柏崎刈羽原子力発電所第7号機 工事計画認可申請に係る論点整理について

2020年6月30日
東京電力ホールディングス株式会社

- ▶ 下記の工事計画認可申請に係る論点及び第830回審査会合における指摘事項に対する回答について説明する。

建物・構築物における地震応答解析モデルの既工認からの変更点 【指摘事項に対する回答】

指摘事項の背景

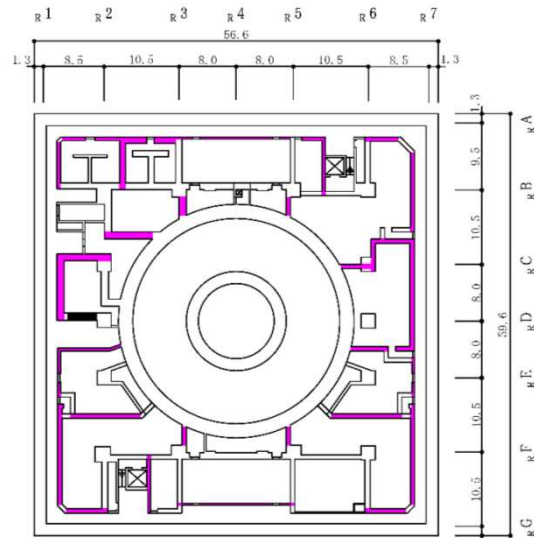
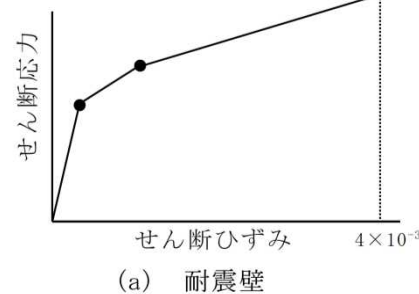
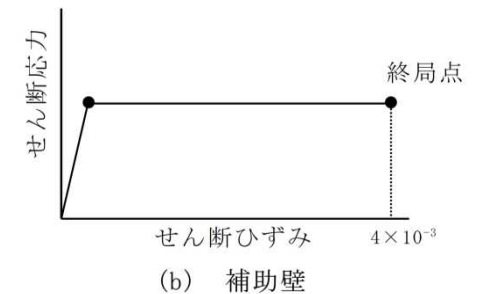
地震応答解析モデルにおいて補助壁を耐震要素として考慮することに関連して、設計体系の他のプロセスにおける補助壁の取扱いを整理するとともに、設計体系の合理性及び結果の保守性の観点から設計体系の考え方を説明すること。

- 今回工認の地震応答解析においては、以下のとおり補助壁を考慮することの妥当性を確認している。
 - 「原子力施設鉄筋コンクリート構造計算規準・同解説（（社）日本建築学会，2005制定）」（RC-N規準）を参考としたプロセスにより間仕切壁から補助壁を選定しており，耐震要素として考慮可能な条件を満たしている。
 - 「原子力発電所耐震設計技術指針 J E A G 4 6 0 1 -1991 追補版（（社）日本電気協会）」（J E A G 4 6 0 1 -1991 追補版）で評価される第1折点で降伏する，完全弾塑性型のせん断スケルトン曲線で評価しており，保守的な設定としている。
 - 2007年新潟県中越沖地震のシミュレーション解析により，地震時の挙動をより実応答に近い形で評価できることを確認している。
- 上記の地震応答解析の結果は，後段の設計プロセスである耐震壁，RCCV，基礎スラブの評価に用いる。

指摘事項に対する課題の整理及び回答

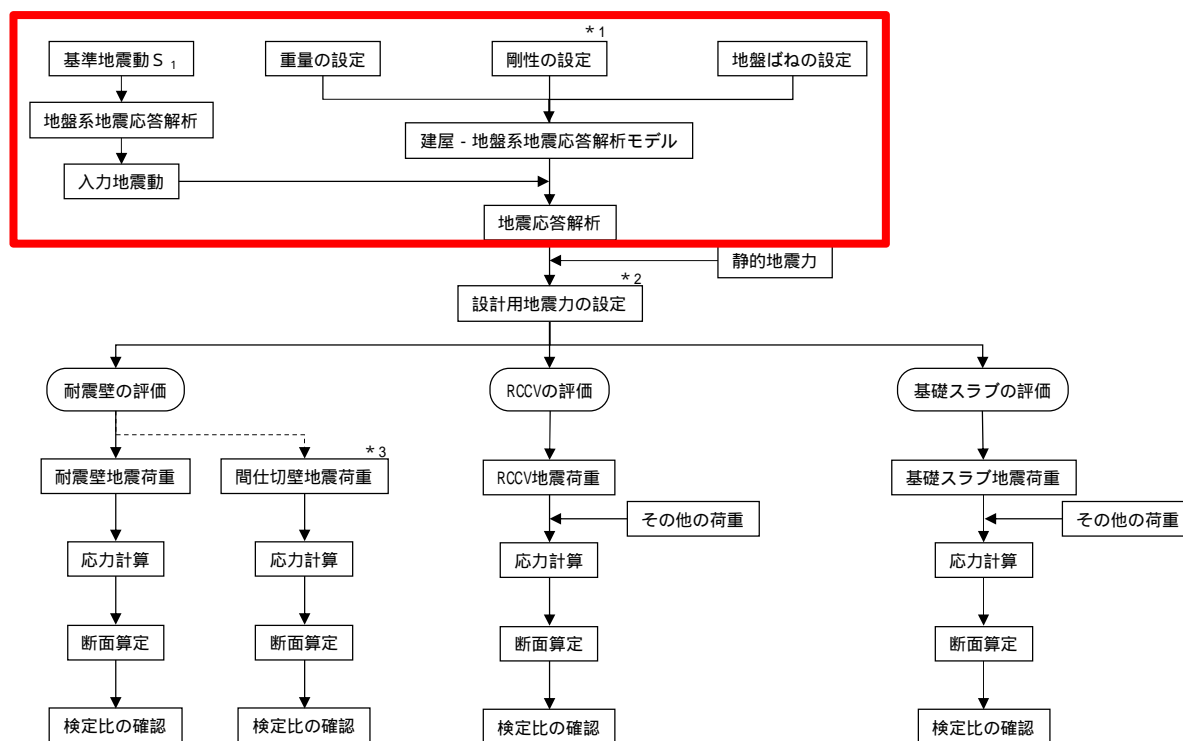
地震応答解析モデルにおいて補助壁を耐震要素として考慮することに関連して、設計体系の他のプロセスにおける補助壁の取扱いを整理するとともに、設計体系の合理性及び結果の保守性の観点から設計体系の考え方を説明すること。

- 地震応答解析の他の設計プロセスである耐震壁，RCCV，基礎スラブの評価において，補助壁の取扱いが整理されていない。
- 設計体系全体として，補助壁を考慮することの合理性及び結果の保守性が確認できていない。

- 設計体系のプロセスについて，既工認時及び今回工認における地震応答解析，設計用地震力，評価のフローを整理した。
- 今回工認の耐震壁，RCCV，基礎スラブの評価における補助壁の取扱いを整理し，各部材の設計体系の合理性及び結果の保守性を確認した。

3次元FEMモデルを用いたせん断力負担割合の検討（検討方針）

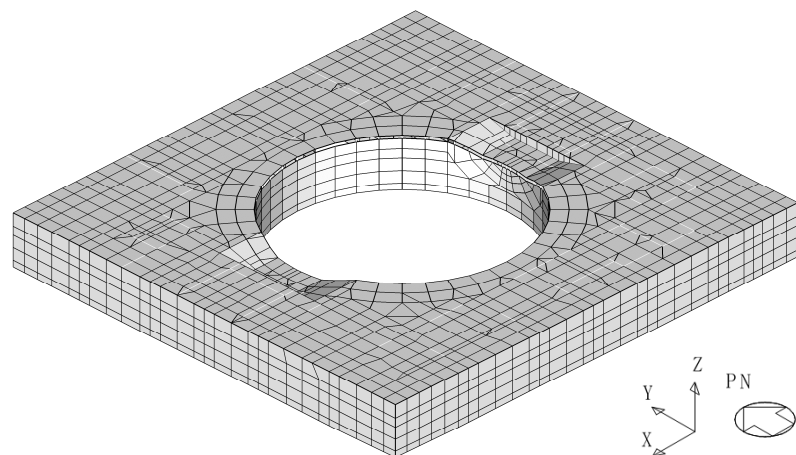
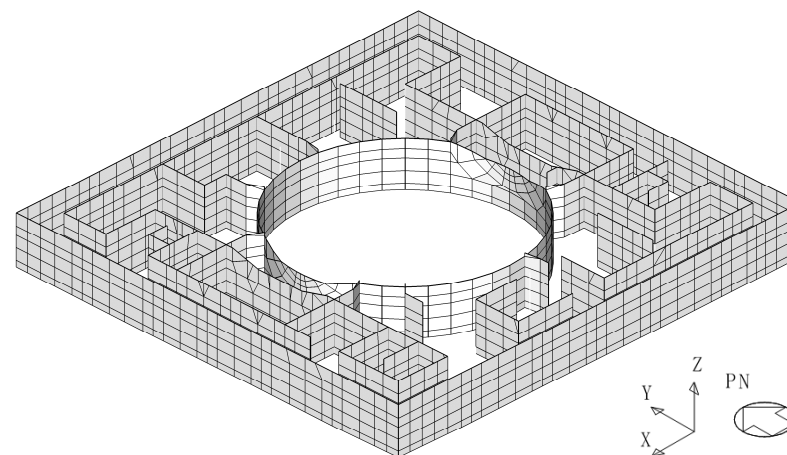
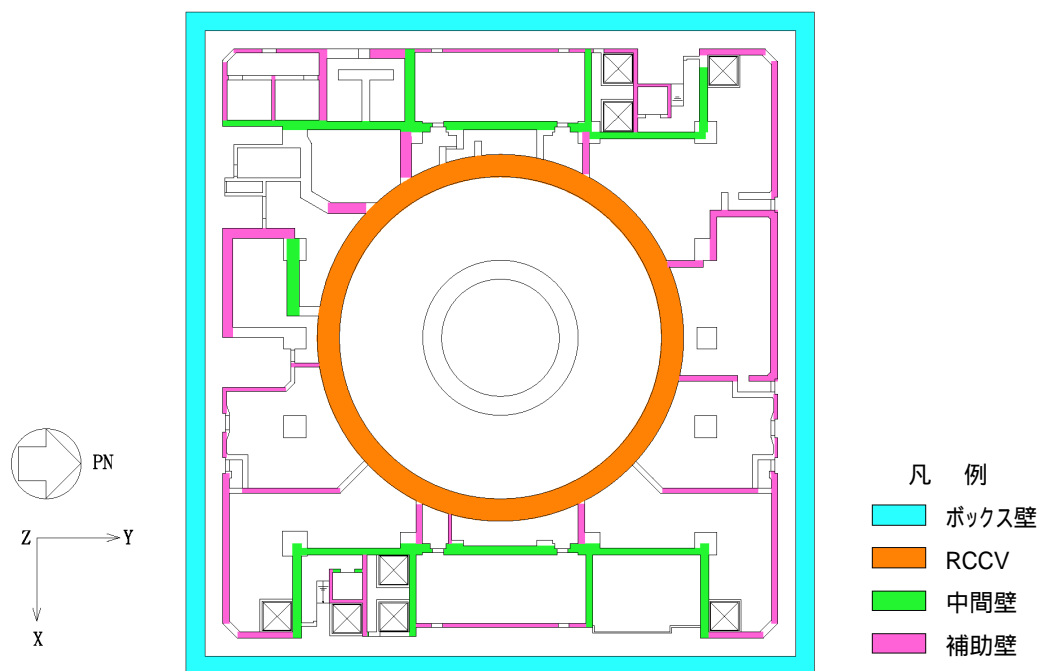
- 今回工認のRCCVの評価において、RCCVに入力するせん断力をRCCVと補助壁のせん断断面積比により算定していることの妥当性を確認するため、3次元FEMモデルを用いたせん断力負担割合の検討を実施した。
- 原子炉建屋の一層分を取り出した3次元FEMモデルを用いて、上階の床スラブ位置に単位長さの強制変位を入力した際のボックス壁、RCCV、中間壁及び補助壁が負担するせん断力の割合を算定し、RCCVの評価に用いるせん断力負担割合が妥当であることを確認する。
- 本検討は、RCCV部のせん断力が最も大きくなる層であること、中間壁へのせん断力の分配も確認できる層であること、床剛の仮定に基づき一様の強制変位を入力した場合、他の階でも同様の結果となることが予想できることより、B3Fを代表して検討を行う。
- なお、本検討は、原子炉建屋の高さ及び平面形状が共通であることを踏まえ、柏崎刈羽原子力発電所6号機原子炉建屋を対象に実施したものである。

- 3次元FEMモデルによるせん断力負担割合は，3次元FEMモデルを用いた弾性応力解析結果における各壁脚部の反力値を，ボックス壁，RCCV，中間壁及び補助壁ごとに集計し，各壁の反力値の合計値に対する各壁の反力値の比率により算出する。
- RCCVの評価におけるせん断力負担割合は，せん断断面積比により算定した補助壁が負担するせん断力と，補助壁のせん断スケルトン曲線における第1折れ点のせん断耐力の90%のうち，小さい方を補助壁の負担せん断力として，せん断断面積比により算定する。

- 3次元FEMモデルによるせん断力負担割合は、RCCVの評価におけるせん断力負担割合と概ね同程度となっていることを確認した。
- 以上より、今回工認のRCCVの評価において、RCCVに入力するせん断力をせん断断面積比により算定していることの妥当性を確認した。

B - 2 : 高温による剛性低下

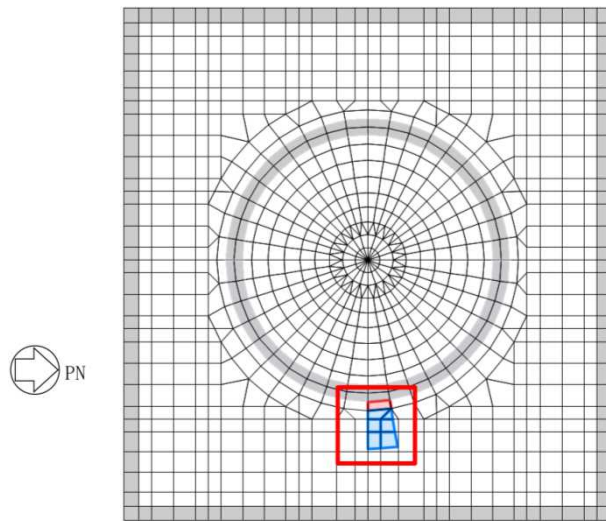
地震荷重と組み合わせる耐震評価では，重大事故等時の高温による剛性低下を考慮していないが，地震荷重と組み合わせない強度計算では，重大事故等時の高温による剛性低下を考慮している。

重大事故等時の高温による剛性低下の考え方が整理されていない。

- 重大事故等時において、格納容器気相部温度は一時的に200 を超えるが、構造健全性評価上考慮すべき壁面の温度は最高で約165 である
- 地震荷重と組み合わせる耐震評価では、事象発生後以降の最高となる壁面温度である約165 を包絡する値として、限界圧力 (0.62MPa) における飽和温度 (約168) を考慮することとしている。
- 地震荷重と組み合わせない強度計算では、重大事故等時の原子炉格納容器の放射性物質閉じ込め機能の確認を行うために、評価温度として設定しており、その温度は、産業界でシビアアクシデント時の原子炉格納容器の耐性の指標として用いられている200 としている。この温度は、耐震評価における温度の考え方を踏まえると、実現象を超えた保守的な設定値となっていると言える。
- 以上より、鉄筋コンクリート構造物においては剛性低下を考慮しないことが基本であるが、強度計算においては、実現象を超えた評価温度として高い値を設定していることから、重大事故等時の温度影響を確認する観点から剛性低下を考慮することとしている。

応力平均化の適用箇所 (A - 1 : 応力平均化)

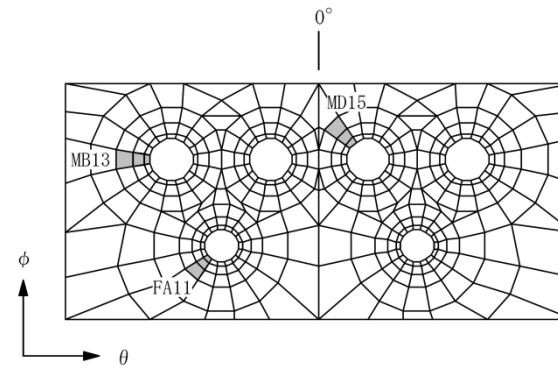
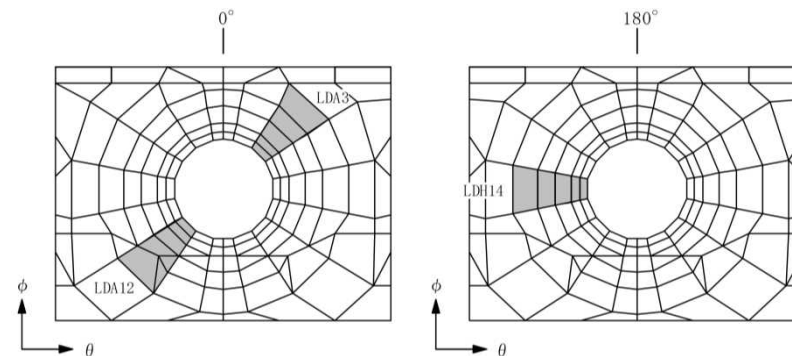
今回工認のRCCV及び原子炉建屋基礎スラブの断面の評価に適用しているCCV規格は、許容値は塑性域のひずみとしており、弾塑性解析を否定していないものの、弾性解析を基本としている。また、今回工認のRCCVの面外せん断力に対する断面の評価では、応力平均化を適用している。

弾塑性解析による面外せん断力に対する断面の評価での、応力平均化の適用性が確認されていない。

- RCCVの底部では，RC-N規準を参考に，壁面から基礎スラブの部材厚の範囲で，面外せん断力に対して応力平均化を適用している。
- RCCVの貫通部では，CCV規格に基づき，開口の縁から直径の3/4倍の範囲で，面外せん断力に対して応力平均化を適用している。

荷重の入力順序

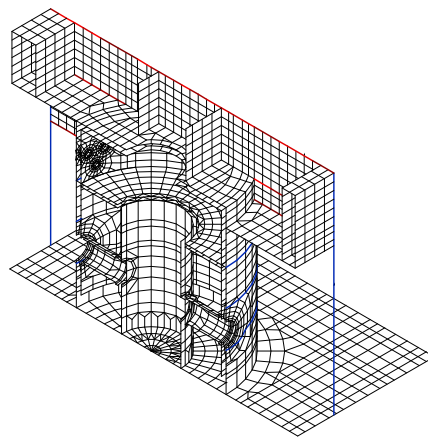
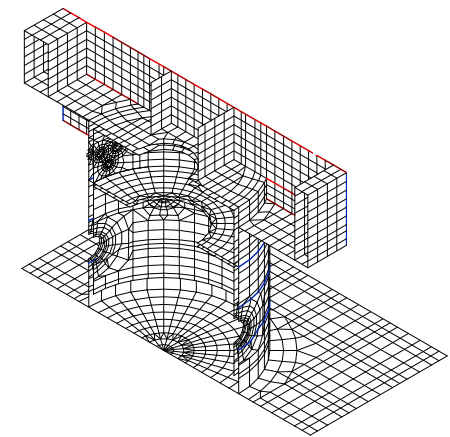
弾塑性解析では、コンクリートや鉄筋が塑性領域に入った場合、荷重を入力する順序が解析結果に影響する可能性がある。

弾塑性解析での、荷重の入力順序の妥当性が確認されていない。

- 今回のRCCVの弾塑性解析では，固定荷重及び活荷重，圧力及び配管荷重並びに水力学的動荷重，地震荷重の順で荷重を入力している。
- この入力順序については，運転時や重大事故等時に，RCCV内に圧力等が発生している状態で，地震が発生するというように，実際に事象の発生する順序を模擬しており，実現象を捉えている。
- 以上より，RCCVの弾塑性解析における荷重の入力順序は妥当と考える。

影響検討（B - 1 : 地震による壁の塑性化）

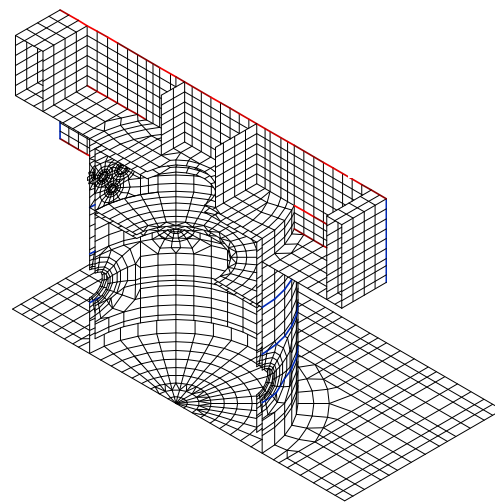
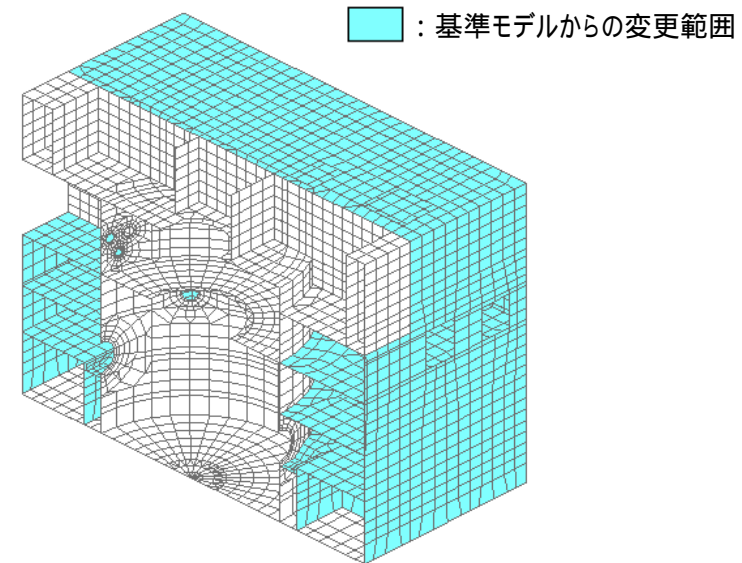
- ・原子炉建屋の基準地震動 S_s に対する地震応答解析では，せん断スケルトン曲線上の最大応答値が第1 折点を超え，壁が塑性化する結果となっている。
- ・RCCV及び原子炉建屋基礎スラブの応力解析モデルに考慮している壁のうち，シェル要素でモデル化している壁については，非線形特性を考慮しているため，地震荷重を入力することで，地震による壁の塑性化が考慮される。
- ・一方，境界条件として考慮している壁（基礎スラブ上の中間壁及びボックス壁）は弾性部材として設定しており，塑性化を考慮していない。

中間壁及びボックス壁に地震による塑性化を考慮することで，基礎スラブの応力に影響を及ぼす可能性がある。

- RCCV底部及び周辺部基礎の応力解析モデル（基準モデル）に弾性部材として考慮している壁は基礎スラブ上の中間壁及びボックス壁であることから基礎スラブに着目し，中間壁及びボックス壁の地震時の塑性化が基礎スラブの応力に及ぼす影響を確認するため，影響検討を実施する。
- 影響検討は，中間壁及びボックス壁を，拘束効果及び塑性化をより忠実に再現できるシェル要素に変更したモデル（検討モデル）を用いて実施する。
- 検討項目は，RCCV底部及び周辺部基礎の断面の評価において検定値が最も大きくなる面外せん断力とする。
- 今回工認における弾塑性解析においても，面外せん断力に対しては非線形特性を考慮できず，弾性として解析を行っているため，本検討は弾性応力解析にて実施する。
- 検討方向は，RCCV底部及び周辺部基礎の評価において検定値が最も大きくなる荷重の組合せケースを参考に，加力方向は水平方向W E，鉛直方向上向きとする。
